UMWELTVERTRÄGLICHKEITSGUTACHTEN

UVP PUMPSPEICHERKRAFTWERK KORALM

ad: Strombezug aus dem Kraftwerk Schwarze Sulm

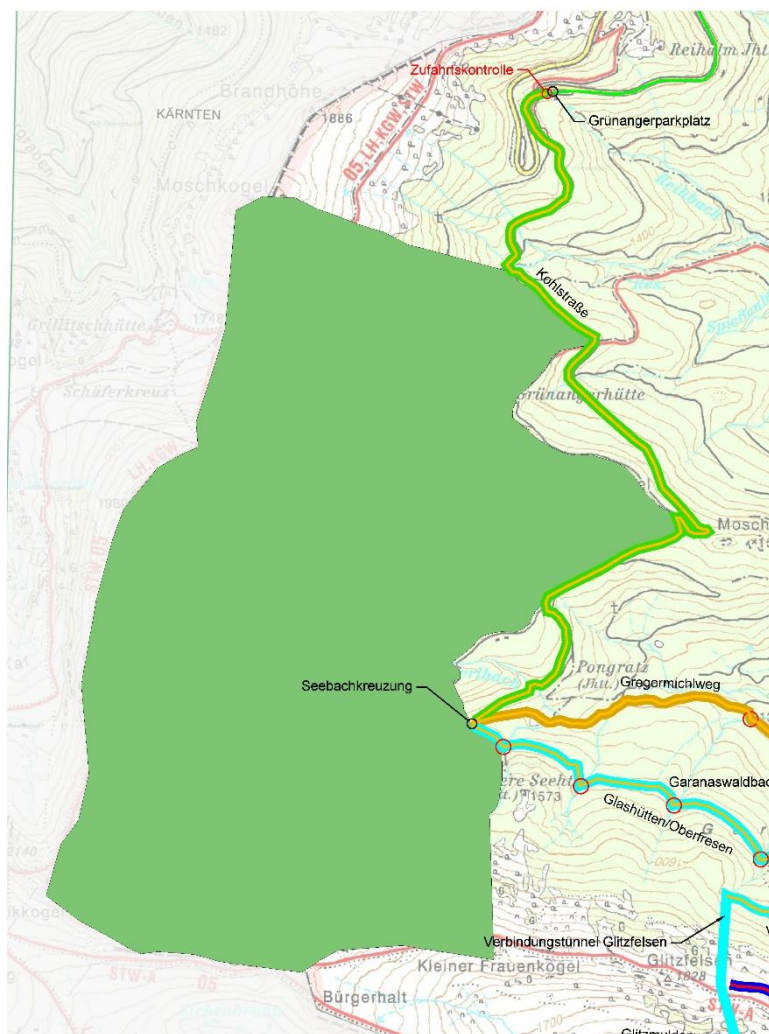
Im Technischen Bericht Energieversorgung, B_1031_1.0.AL.25 in der Revision 3, wird ausdrücklich darauf hingewiesen, dass es keinen technischen Zusammenhang zwischen den Projekten des Pumpspeicherkraftwerkes Koralm und dem projektierten Wasserkraftwerk an der Schwarzen Sulm gibt.
